Cet addenda s'ajoute aux plans et devis pour les compléter ou les corriger. Il doit être considéré comme faisant partie intégrante des documents contractuels.

CENTRE DE TECHNOLOGIE DE L'ALUMINIUM
OPTIMISATION DE L'AIRE
DE FORMAGE AU LGE1
ADDENDA E-01

PROJET :	94410
PLAN :	501R01
DATE :	SEPT. 2018
CROQUIS :	1

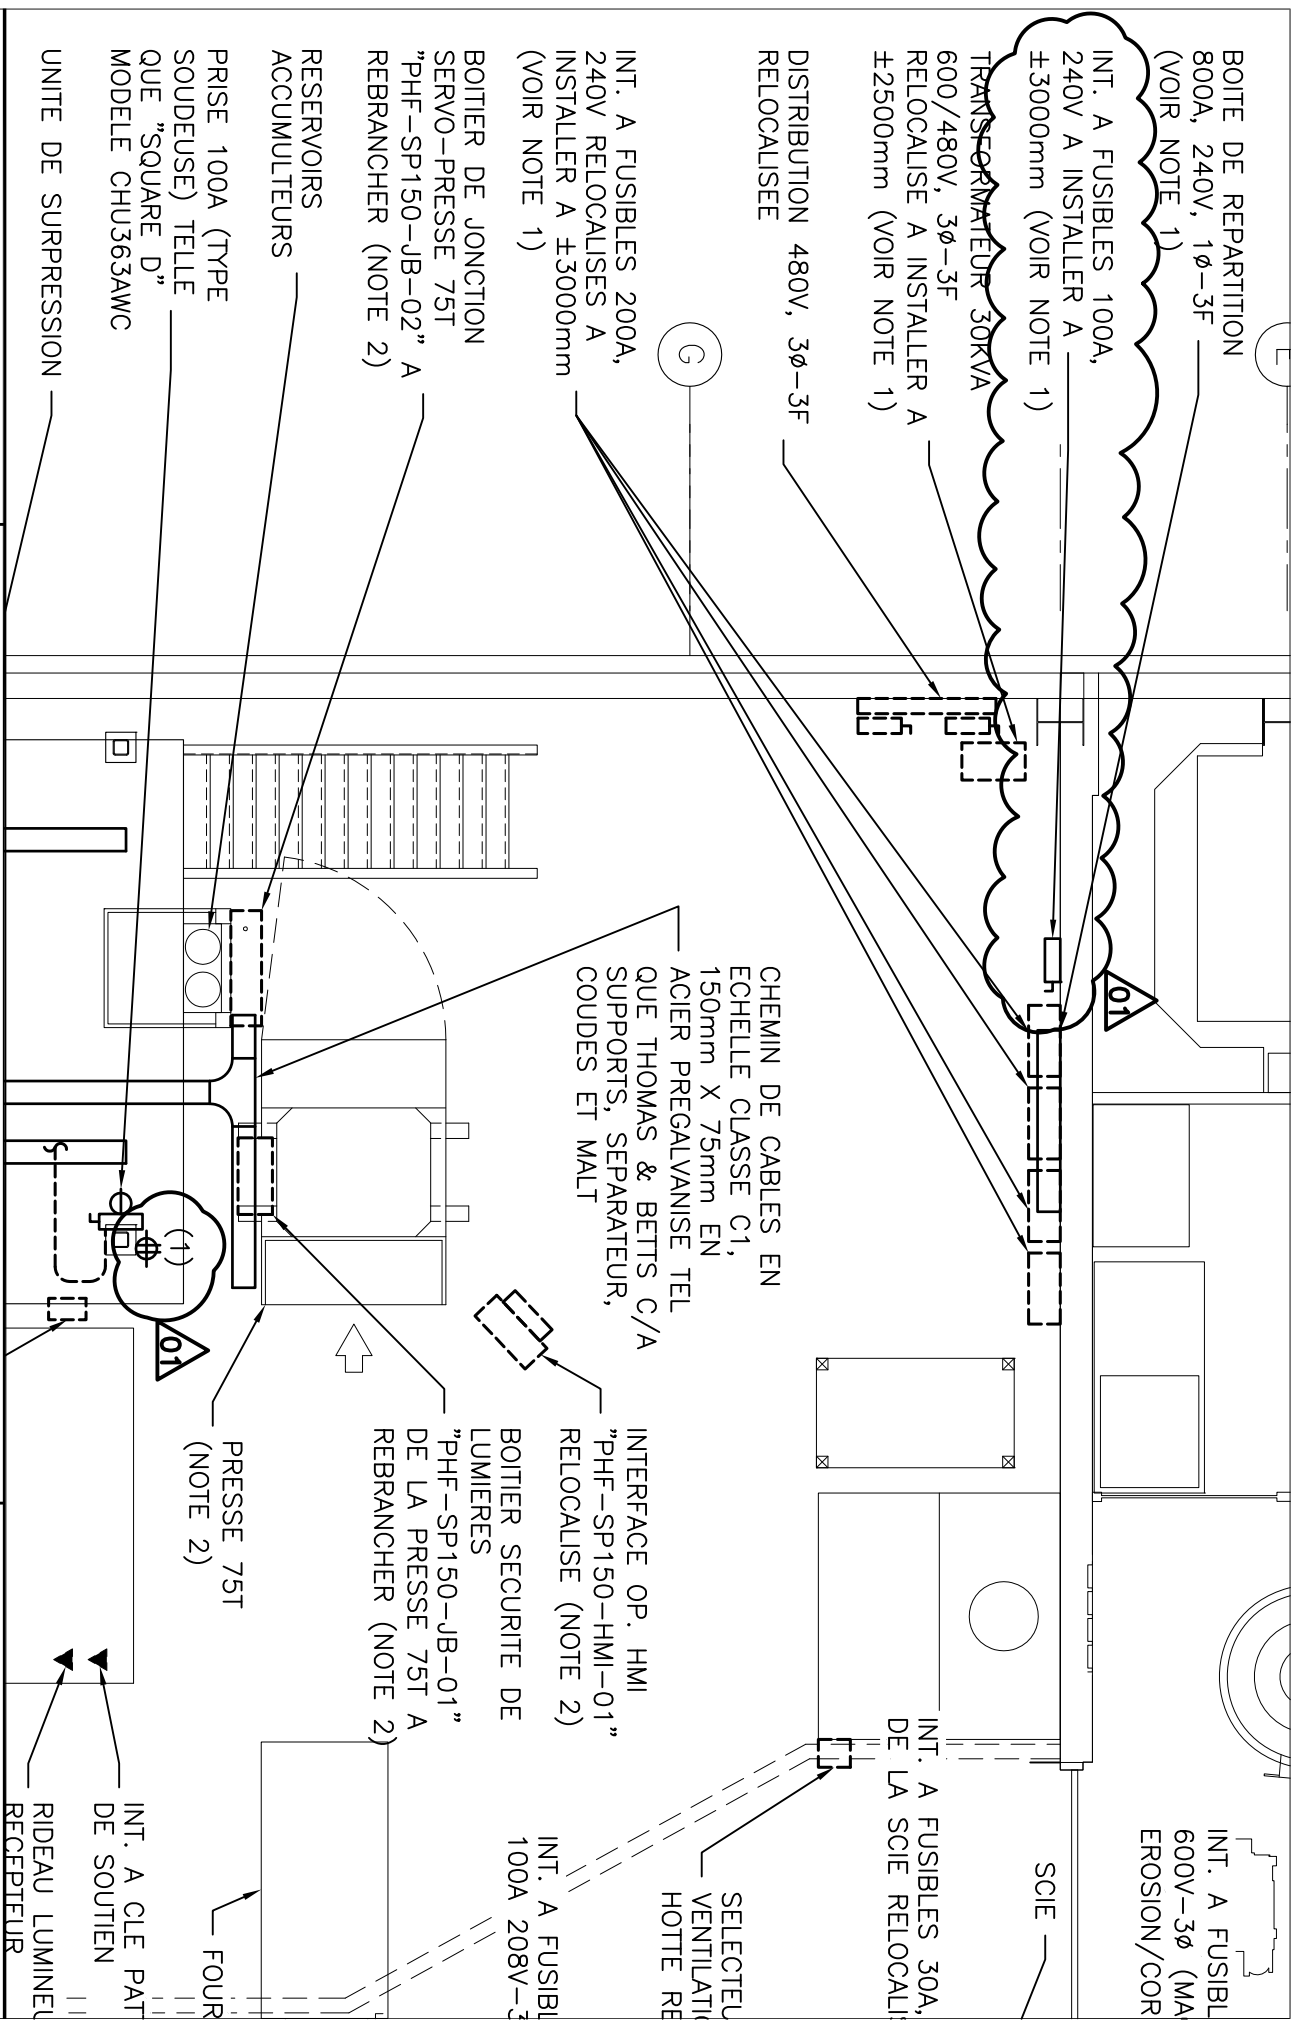
- Ajout des notes 7, 8 et 9. Voir croquis ci-joint.

7- DISPOSER DES DEBRIS RESULTANT DE LA DEMOLITION DES EQUIPEMENTS ELECTRIQUES SELON LES NORMES ET CODES EN VIGUEURS EN CE QUI A TRAIT A LA PROTECTION DE L'ENVIRONNEMENT.

8- FOURNIR LES CERTIFICATS DE DISPOSITION LE CAS ECHEANT.

9- COORDONNER LES COUPURES AVEC LE REPRESENTANT MINISTERIEL. POURRAIT ETRE EXIGE APRES LES HEURES NORMALES.

PROJET :	94410
PLAN :	502R01
DATE :	SEPT. 2018
CROQUIS :	4

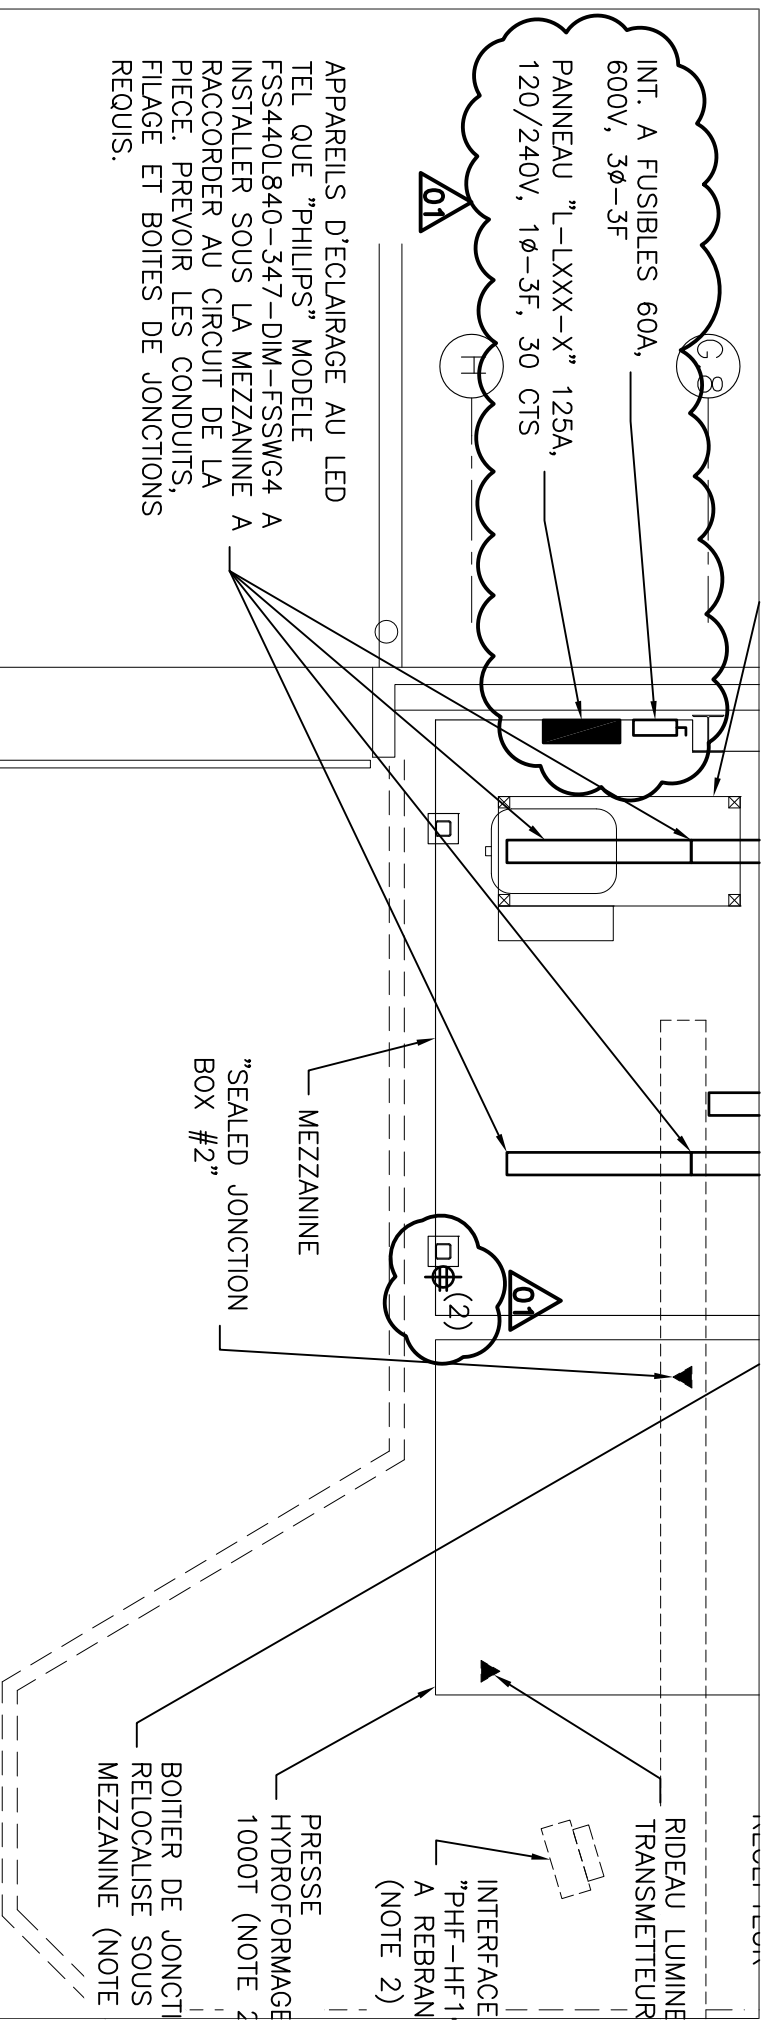
- Modification de la distance de 994 mm par 1000 mm min. face à l'unité hydraulique. Voir croquis ci-joint.
- Ajout de trois prises 15/20A, 120V, c/a plaque en acier inoxydable, couleur blanche, telle que Leviton #5362 ou équivalent dans le secteur de la nouvelle mezzanine. Voir croquis ci-joints.
- Ajout d'un nouveau panneau de distribution 125A, 120/240V, 1 phase, 3 fils, raccordé à la boîte de répartitions 800A via un nouvel interrupteur à fusibles 100A. Voir croquis ci-joints.
- Ajout d'une nouvelle distribution 60A, 600V, 3 phases, 3 fils. Voir croquis ci-joints.
- Le sélecteur du ventilateur de la hotte doit être relocalisé par l'entrepreneur électrique.

APPAREILS D'ECLAIRAGE AU LED
 TEL QUE "PHILIPS" MODELE
 FSS440L840-347-DIM-FSSWG4 A
 INSTALLER SOUS LA MEZZANINE A
 RACCORDER AU CIRCUIT DE LA
 PIECE. PREVOIR LES CONDUITS,
 FILAGE ET BOITIER DE JONCTIONS
 REQUIS.

PROJET : 94410
PLAN : 502R01
DATE : SEPT. 2018
CROQUIS : 5

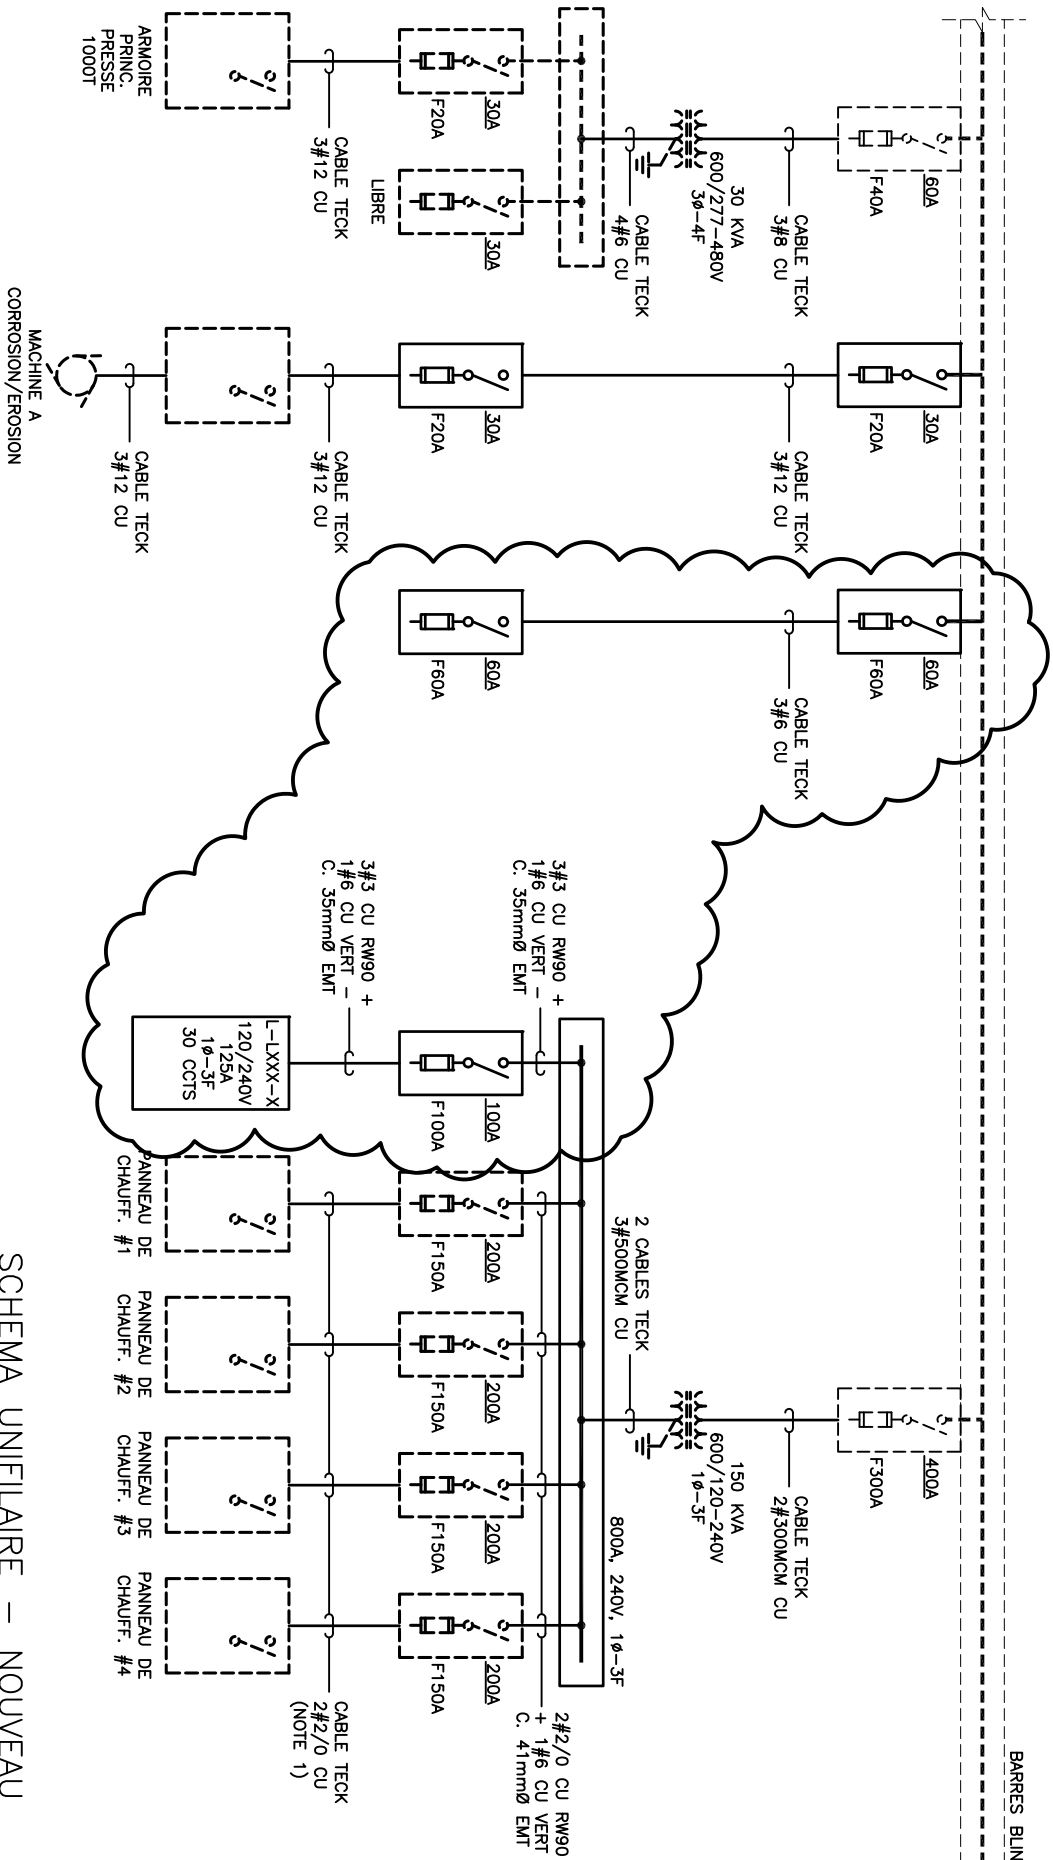
- Ajout d'un nouveau panneau de distribution 125A, 120/240V, 1 phase, 3 fils, raccordé à la boîte de répartitions 800A via un nouvel interrupteur à fusibles 100A. Voir croquis ci-joint.
- Ajout d'une nouvelle distribution 60A, 600V, 3 phases, 3 fils. Voir croquis ci-joint.

COSSES PRINCIPALES					
PRISE	120W	20A-1P	1	2	LIBRE
PRISE	120W	20A-1P	3	4	15A-2P
PRISE MEZZANINE	120W	20A-1P	5	6	15A-1P
LIBRE		15A-1P	7	8	15A-1P
LIBRE		15A-1P	9	10	15A-1P
LIBRE		20A-1P	11	12	20A-1P
LIBRE		20A-1P	13	14	20A-1P
ESPACE			15	16	LIBRE
ESPACE			17	18	ESPACE
ESPACE			19	20	ESPACE
ESPACE			21	22	ESPACE
ESPACE			23	24	ESPACE
ESPACE			25	26	ESPACE
ESPACE			27	28	ESPACE
ESPACE			29	30	ESPACE

120/240V-1 ϕ , 3F, 125A
